D.S.B. Maskinafdelingen

# Slange for bremsekobling (Fyldeledningskobling)

F-norm  
49.021-2

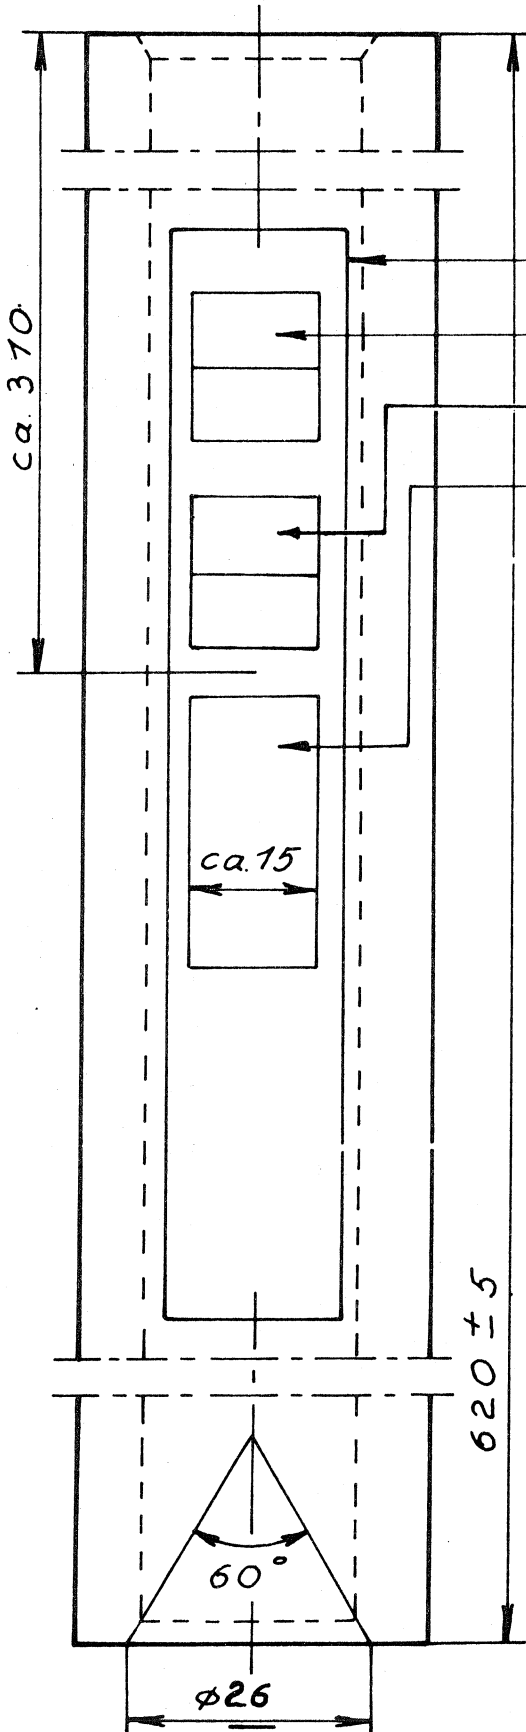
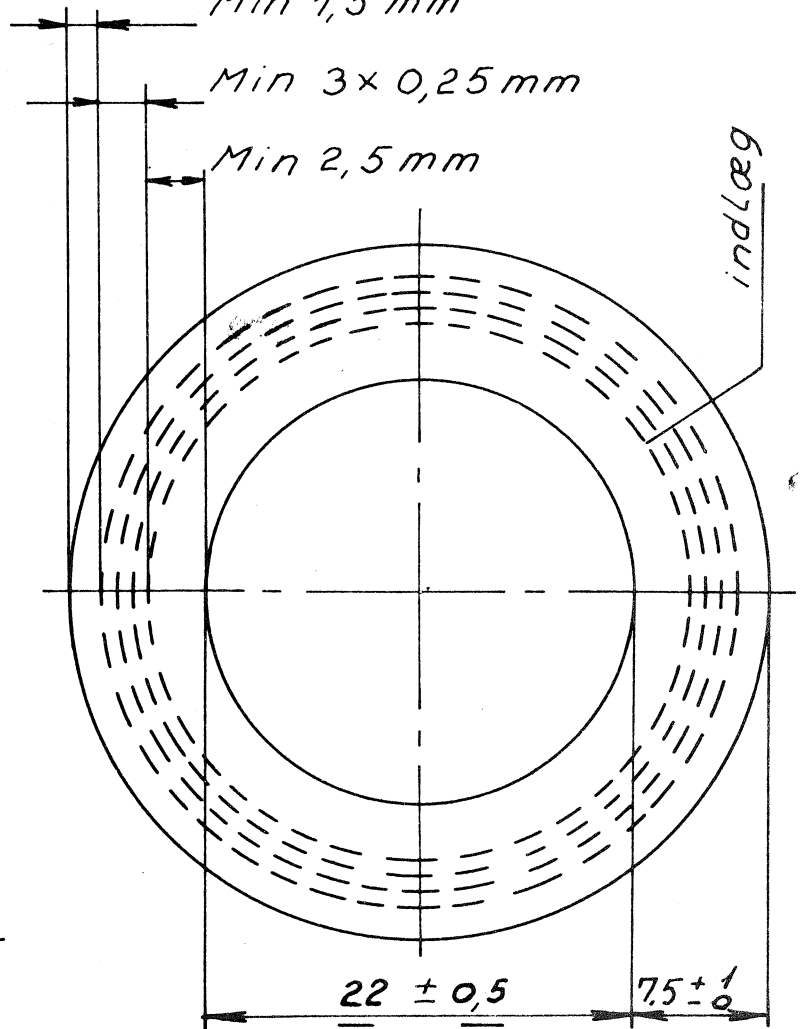
Revision E i.h.t. UIC fiche 830-1  
3udg. af 11-76.

Antal indlæg ube-

stemt, rev. E. E 11/06 *[initials]*

Diameter 25 ændr. til

22. D  $3/3.70.5$

Mærkeplade ændret E 25/3.76 *[initials]*

Tolerancer rev. E 26/3.76 *[initials]*
